2019年11月5日
アドバンテック株式会社

ATX電源 PS8-250ATX-ZE金属製シャーシ変更のお知らせ

ATX電源 PS8-250ATX-ZE金属製シャーシ変更に関するお知らせとなります。

Product Design Change in Product Appearance

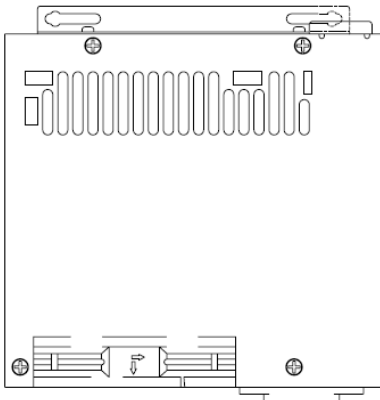
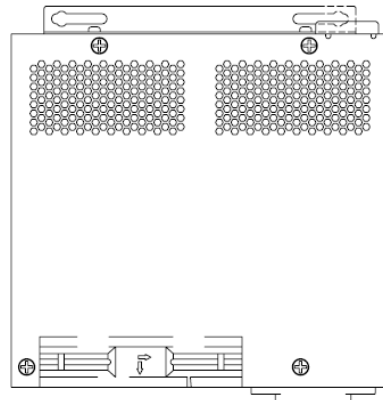
| Affected Models | Current Component | New Component | Category | Outlook Difference | Reason |
|---|-------------------|---------------|------------|--------------------|---|
| PS8-250ATX-ZE IPC-6606BP-25BE IPC-6606P3-25BE IPC-6608BP-25BE IPC-7132MB-25ZE ACP-4020BP-25ZE ACP-4020MB-25ZE ACP-4320MB-25BE ACP-4320MB-25BE | PS8-250ATX-ZE | PS8-250ATX-ZE | Mechanical | YES | IEC/EN 60950 will be replaced by IEC/EN 62368-1 onward 2020/10/20, and IEC/EN 62368-1 requires different mechanical design for product. Power supply PS8-250ATX-ZE change the mechanical enclosure design to meet IEC/EN 62368-1 requirement. |

Current:

Ventilation area: 4487.6mm²

Ventilation area: 1776mm²

Ventilation area: 3739.5mm²

New:

Ventilation area: 5274.9mm²

Ventilation area: 1920.3mm²

Ventilation area: 2712.5mm²
